Rosborg Gymnasium & HF
Vestre Engvej 61
7100 Vejle

Endelig rapport – Inspektion af handicaptilgængeligheden på Rosborg Gymnasium & HF den 13. juni 2014

09-02-2015

Automater og høje caféborde i kantinen.

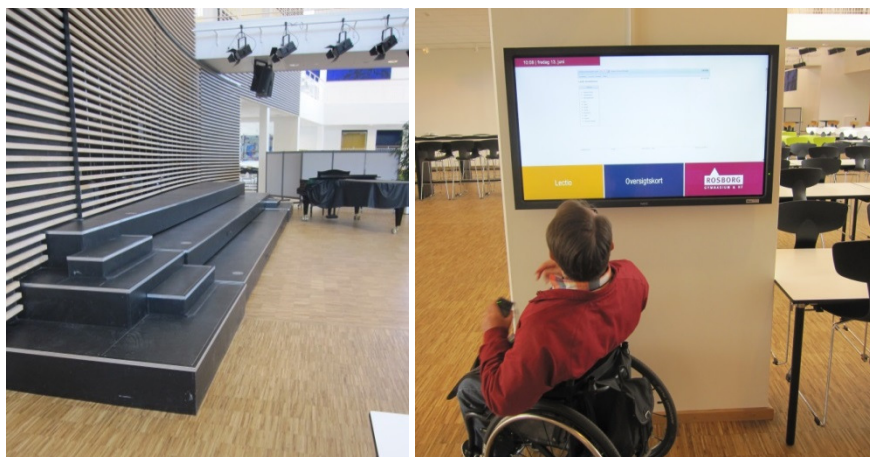
Kantinen havde 2 automater, hvor det var muligt at købe drikkevarer og mad/snacks. Automaten med drikkevarer havde møntindkast i en højde af 1,40 m. Automaten med mad og snacks havde møntindkast i en højde af 1,30 m, og Dankortet skulle indsættes i en højde af 1,64 m. Begge automater var placeret på små tilbyggede forhøjninger.

Besøgsholdet bemærkede, at det var vanskeligt for en person af lav højde eller i kørestol at benytte automaterne på egen hånd. Besøgsholdet bad i den forbindelse Rosborg Gymnasium om at overveje, om forhøjningerne kunne fjernes, således at automaterne fik en lavere højde, eller om automaterne kunne udskiftes med henblik på at sikre bedre tilgængelighed.

Besøgsholdet henviste til SBI's tjekliste for handicaptilgængelig indretning af brugerbetjente anlæg og udgivelsen "Handicaptilgængelig udformning af brugerbetjente anlæg" (udført af Dansk Center for Tilgængelighed for Erhvervs- og Byggestyrelsen og IT- og Telestyrelsen, opdateret af Statens Byggeforskningsinstitut december 2007) til inspiration.

"Tilgængeligheden til de nuværende automater i kantinen er under overvejelse. Det undersøges, om det er muligt på de nuværende automater at flytte varevalg og betaling ned i en lavere højde. Der er ikke sat en dato for etablering. I mellemtiden er det muligt at henvende sig til skolens altid hjælpsomme kantine-personale og bede om hjælp."

Laboratoriearbejdspladser og arbejdspladser under arbejdsflade.

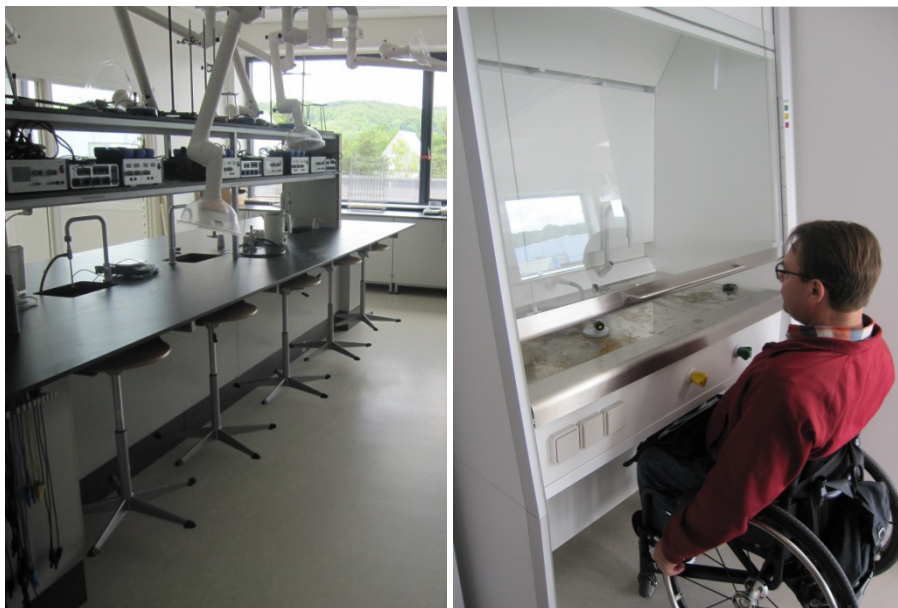
Indgangsdøren til lokalet havde et træk på 3 kg. I midten af lokalet var opstillet 2 lange borde med arbejdspladser. Bordet var 90 cm i højden. Der var (det smalleste sted) 1,67 m vendeplads bag arbejdspladsen. Ingen af arbejdspladserne havde hæve-sænke-funktion.

Der var desuden en arbejdsplads med mulighed for at arbejde under arbejdsflade (bag en glasplade) med en bordhøjde på 95 cm. Under arbejdspladsen var en frihøjde på 68 cm og en dybde på 46 cm.

Repræsentanter for ledelsen oplyste, at der var planer om at renovere lokalet, da det ikke var tidssvarende. Besøgsholdet anbefalede i denne forbindelse, at Rosborg Gymnasium orienterede sig i ovennævnte tjekliste fra SBI, inden renowering af lokalet påbegyndes med henblik på at sikre bedre tilgængelighed.

”Det er hensigten, når lokalet skal renoveres, at etablere en arbejdsplads med hæve/sænke funktion. Renoveringstidspunktet er endnu ikke fastlagt. Hvis behovet opstår, har skolen en løsning klar i lokale 4.03, hvor der er en arbejdsplads med hæve/sænke funktion.”
